**Beschlussvorlage „Verkehrsplanung östliche Stadtmitte“
(Drucksachennummer 0167/2012) für den ASSG am 24.04.2012**

**Stellungnahme zu der städtebaulichen Planung der Planverfasser
Herrn Dipl.-Ing. Günter Klatt und Herrn Dr.-Ing. Hardi Wittrock**

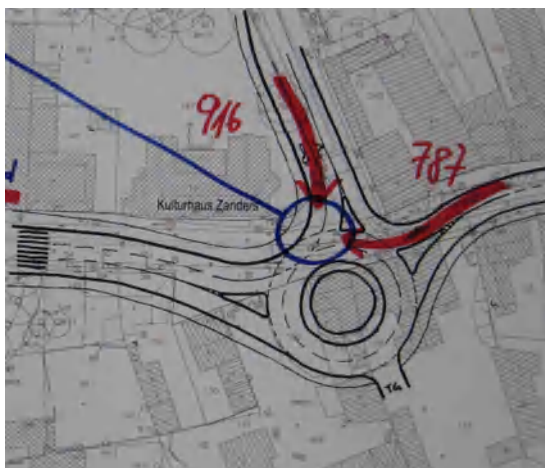
Die Planung berücksichtigt nicht die aktuell zu bewältigenden, antizyklischen Verkehrsmengen. Durch die Mehrspurigkeit im Kreisel und in den Ein- und Ausfahrten in bzw. aus dem Kreisel soll die Leistungsfähigkeit gesteigert werden.

Unabhängig von der rechtlichen Zulässigkeit der Mehrspurigkeit im Kreisel käme es vormittags aus Richtung Herrenstrunden (Hauptstraße) und aus Richtung Hebborn/ Odenthal (Odenthaler Straße) zu erheblichen Rückstaus (Verkehrsqualität F mit einem Rückstau von ca. 300 m).

Der hier zur Beurteilung anstehende Kreisel könnte bis zu einer Belastung von 1.200 Fahrzeugen/ Stunde funktionieren. Prognostiziert sind jedoch $916+787 = 1.703$ Fahrzeuge in der morgendlichen Spitzenstunde.

Durch die fehlende mehrspurige Zufahrt (Spurleistungsfähigkeit überschritten) käme es nachmittags zu Rückstaus in der Hauptstraße (aus Richtung Schnabelsmühle) (Verkehrsqualität F mit einem Rückstau von etwa 350 m).

Der hier zur Beurteilung anstehende Kreisel könnte bis zu einer Belastung von 1.200 Fahrzeugen/ Stunde funktionieren. Prognostiziert sind jedoch $1244+205 = 1.449$ Fahrzeuge in der nachmittäglichen Spitzenstunde.
